品番	TMGG46EW	品名	台付サーモスタット混合水栓	1 / 3
----	----------	----	---------------	-------

件名	シャワー部の形状変更に伴う、フィルター、Oリングの変更
対象製品	TEM47EW・THYC49H・TMF40EWF・TMF49E3W・TMF49E3WR・TMF49EW・TMGG40EW TMGG40LEW・TMGG40LEWR・TMGG40QEW・TMGG40SEW・TMGG40SEWR・TMGG46EW TMY240EW・TN118EWLL1 B・TN118EWLL2 B・TUM44EW B 他

前期・後期型製品識別方法

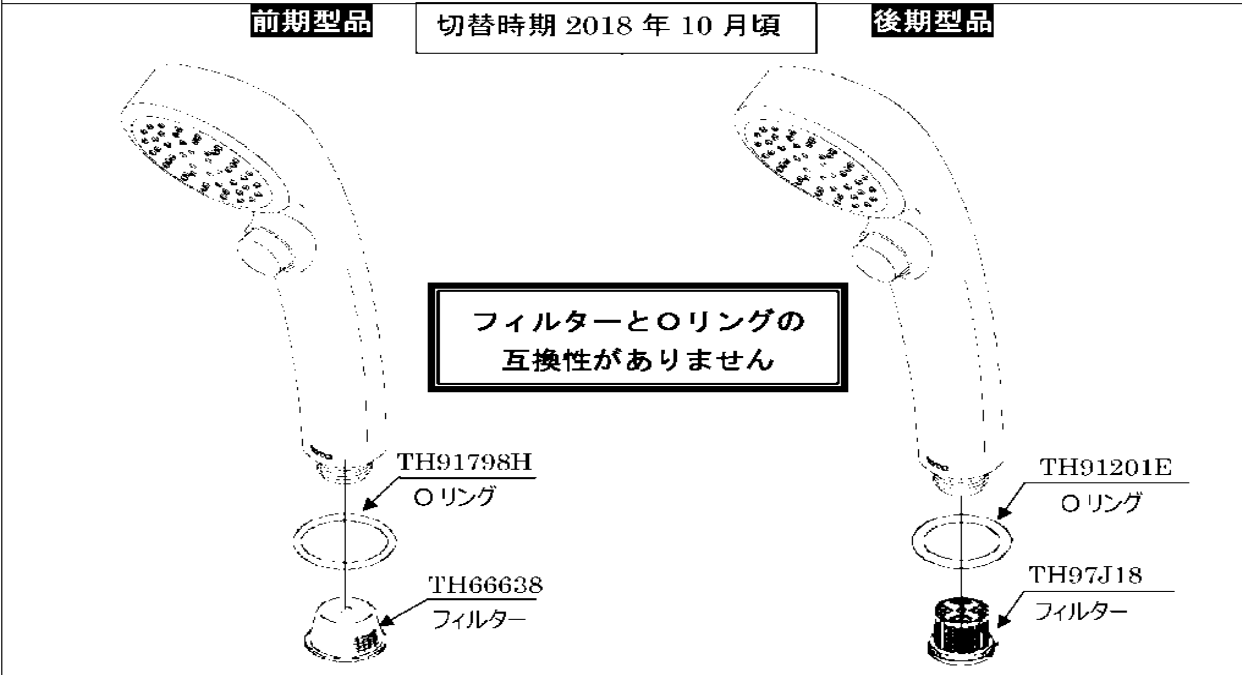
①フィルターを交換する際は、フィルターの形状を確認し下図のように同じ形状のフィルターをご注文ください。

②Oリングを交換する際は、下図のようにフィルターの形状を確認してOリングをご注文ください。

TH66638 フィルター	→	TH66638 フィルター
TH97J18 フィルター	→	TH97J18 フィルター

TH66638 フィルター	→	TH91798H Oリング
TH97J18 フィルター	→	TH91201E Oリング
